监理工作联系单

工程名称：晶科电力嘉禾县坦坪 20MWp 分布式光伏发电项目

编号：-012

事由：关于工程施工质量事宜

桩基不合格照片

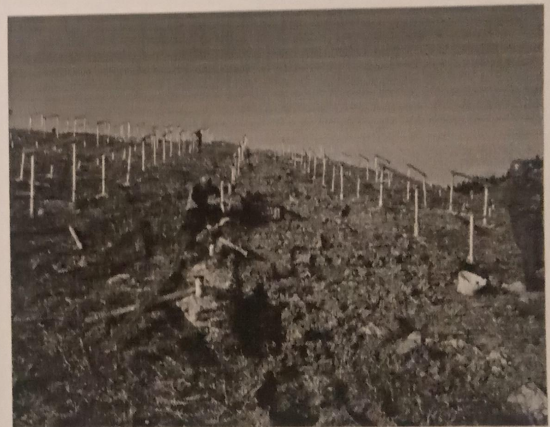
内容：你单位已进入支架安装阶段，要求支架安装前浇桩必须经过三级自检合格后，再报监理检查合格方可进行支架安装。桩基浇桩要求如下：

- 1、浇桩施工完成后垂直度误差小于等于正负 2 度。
- 2、钢管中心与混凝土桩中心水平误差小于等于正负 5mm。
- 3、桩位水平误差正负 30mm。
- 4、桩径允许误差-10mm。
